DODATEK Č.2 KE SMLouvĚ O DíLO Č. OVZ-VZZR-2024-024

Smluvní strany mezi sebou uzavřely dne 21. 11. 2024 smlouvu o dílo č. OVZ-VZZR-2024-024, jejímž předmětem je zhotovení stavebního díla: „Dukla sportovní – rekonstrukce basketbalové haly“ (dále jen jako „SOD“ nebo „smlouva“). Předmětem veřejné zakázky jsou stavební úpravy dvoupodlažní basketbalové haly zahrnující změnu dispozice, přístavby, zateplení, nové výplně otvorů a celkové

S ohledem na shora uvedené se tak rozsah předmětu plnění předmětné smlouvy o dílo upravuje na základě níže uvedených změnových listů č. 5, č. 7-13, které jsou přílohou tohoto dodatku č. 2, a v důsledku toho se mění cena za dílo, a to takto:

Rozdíly v bourání mazanin a izolaci

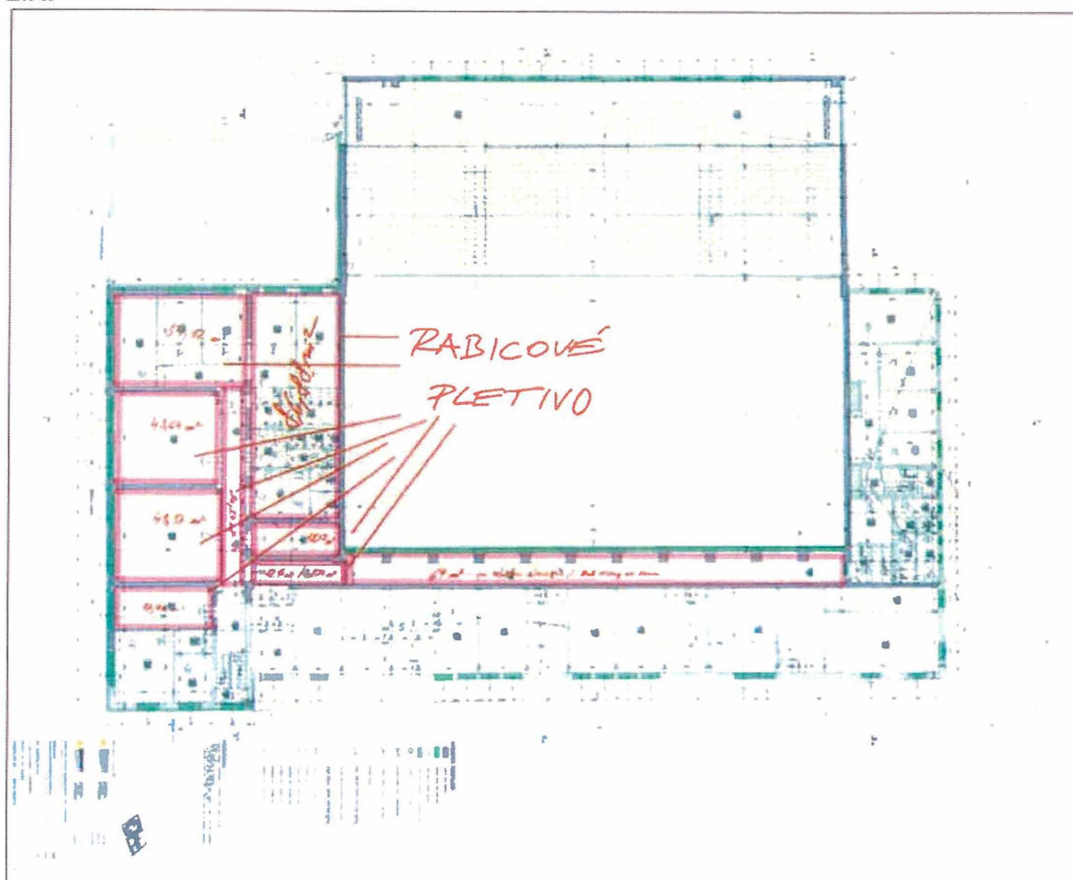
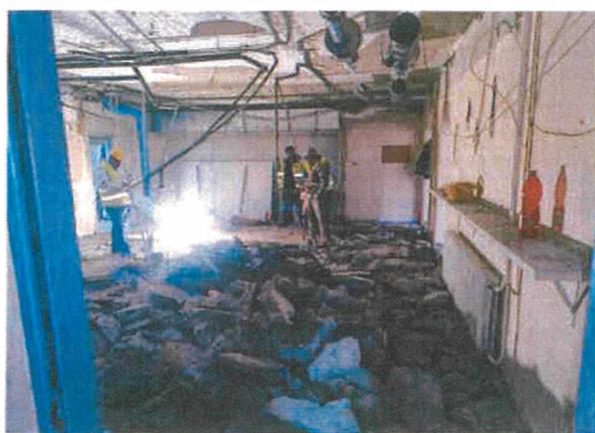
Jedná se o narovnání rozdílů v bourání mazanin a izolací.

Název akce:		Dukla sportovní – rekonstrukce basketbalové haly
Změnový list č.	5	SOD č. OVZ-VZZR-2024-024
<u>Popis Změny:</u> Rozdíly v bourání mazanin a izolací		
<u>Popis příčiny Změny:</u> Při bourání betonových podlah byly zjištěny tloušťky přesahující hodnoty VV v 1 NP a rabičové pletivo po celém 2.NP. Po vybourání betonových podlah byla zjištěna v 2 NP přítomnost izolací tepelných a izolací proti vlhkosti, v 1. NP, která není ve v rozpočtu a v 1 NP je izolace podlah z heraklitu místo EPS.		
<u>Popis způsobu ocenění Změny:</u> Ocenění změn bylo provedeno dle odd. I., čl. III. Cena za dílo, odstavec 3 níže uvedené SoD. Položkové ocenění změn je přílohou tohoto Změnového listu č. 5 Na základě změny ZL č. 5 bude uzavřen dodatek č. 2 k SoD č. OVZ-VZZR-2024 024.		
<u>Technik ORS MmP:</u> Vít Vojta <u>TDS:</u> c		
Dne: 24.4.2025		Podpis:
Souhlasím s navrženými změnami

Geologické posouzení

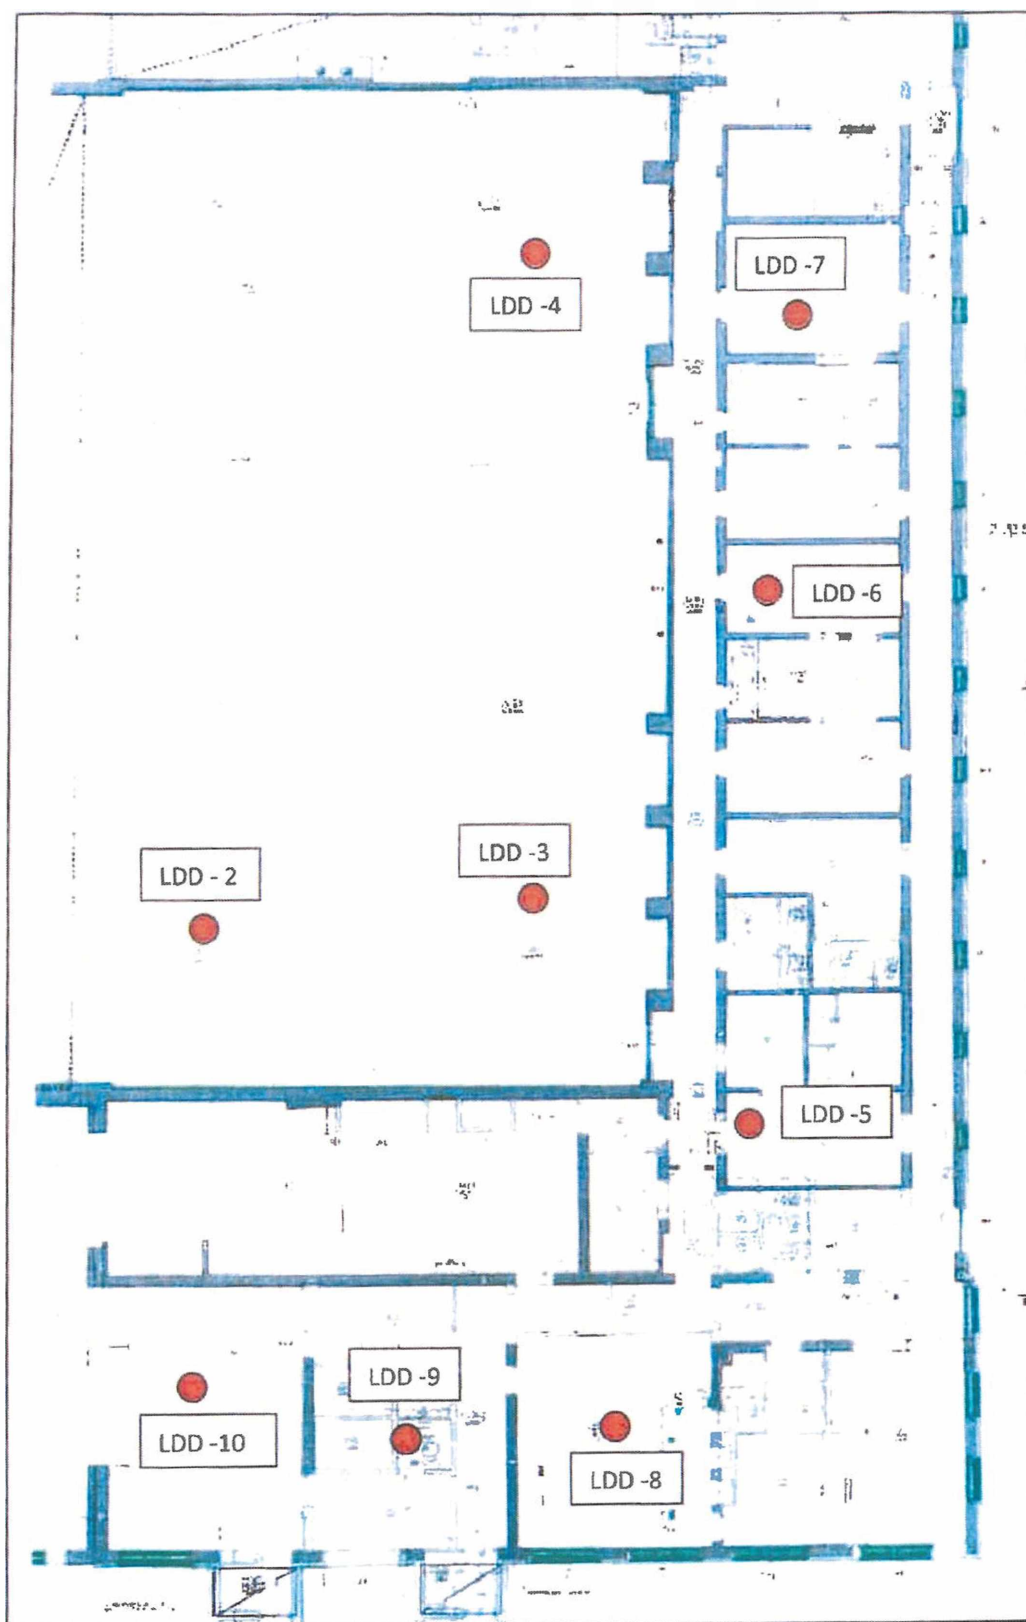
Pod podlahami v hale a východní částí zázemí doporučuji odebrat 0,2 m škváry a tuto vrstvu přehutnit. Následně bude pro sjednocení a zvýšení únosnosti zpětně doplněno 0,2 m šterkodrti frakce 0 - 32 mm, která bude opět přehutněna.

Zásyp kanálů je možné provést po hutněných 0,3 m mocných vrstvách škvárou získanou z odkopů v jiných částech stavby. Posledních 0,2 m zásypu pod podlahový beton bude opět provedeno ze ŠD fr. 0 - 32 mm.

V jižní části reprezentované zkouškami LDD - 8 až LDD 10 je možné pouze výškově upravit stávající hlíny s případným dosypem výše uvedené ŠD, kterou je možné při vrstvě přesahující 0,2 m nahradit za ŠD fr. 0 - 63 mm.

Účinnost navržených sanačních opatření bude ověřena opětovným měřením lehkou dynamickou deskou.

POZN 1 Rozmístění spřahovacích prvků, jiné pro krajní a pro střední stropnice

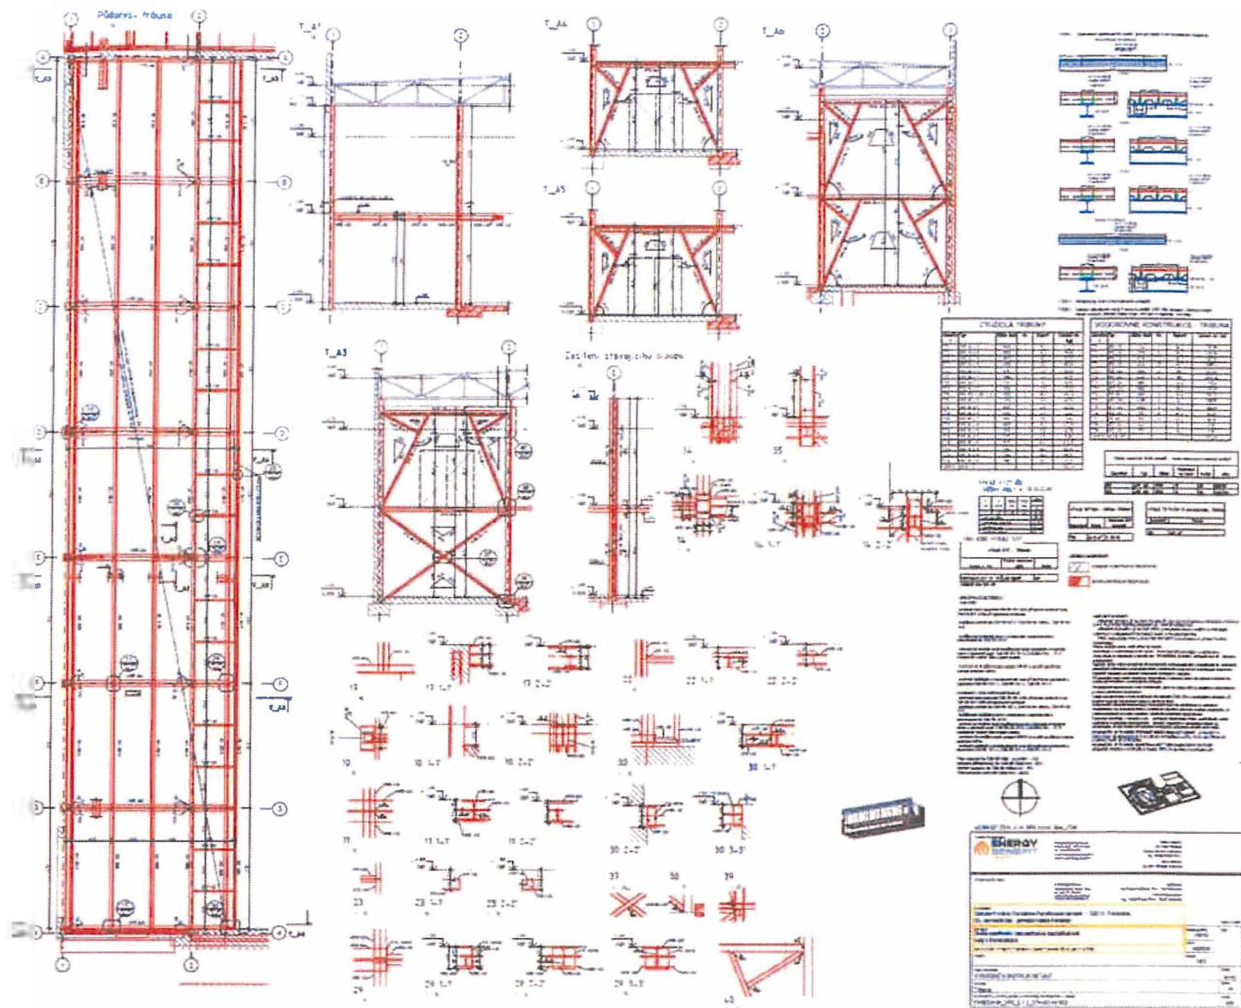
Název akce: Dukla sportovní – rekonstrukce basketbalové haly	
Změnový list č. 9	SOD č. OVZ-VZZR-2024-024
<u>Popis Změny:</u> Doplnění spřahovacích prvků HILTI <u>Popis příčiny Změny:</u> Předmětem změnového listu je doplnění chybějících položek rozpočtu spřahovacích prvků HILTI, které zhotovitel podrobnou analýzou výkresové dokumentace a rozpočtu nenalezl. Spřahovací trny část SO 04 jsou navrženy ve statické části projektové dokumentace, avšak nejsou ve výkazu výměr (rozpočtu). <u>Popis způsobu ocenění Změny:</u> Ocenění změn bylo provedeno dle odd. I., čl. III. Cena za dílo, odstavec 3 níže uvedené SoD. Položkové ocenění změn je přílohou tohoto Změnového listu č. 9 Na základě změny ZL č. 9 bude uzavřen dodatek č. 2 k SoD č. OVZ-VZZR-2024-024.	
<u>Technik ORS MmP: Vít Vojta</u> <u>TDS: -----</u>	
Dne: 19.5.2025	Podpis:
Souhlasím s navrženými změnami

HILTI X-HVB 80
položka 239357
12 ks/Zóna 1

ŘEZ ULOŽENÍ VSAKOVACÍCH BLOKŮ - VG2:

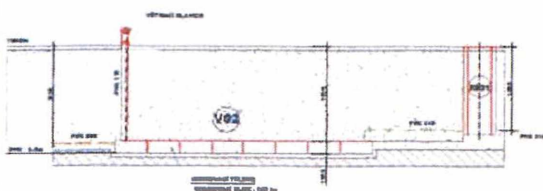
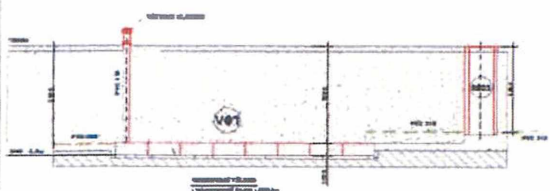
Touto revizí ZTI zpracovanou GP/AD dojde k provedení nové trasy dešťové a splaškové kanalizace, včetně osazení nových šachet z důvodu špatného stavu tohoto potrubí a šachet.

Změnový list č. 13 – doplnění splaškové, dešťové kanalizace včetně vsakování
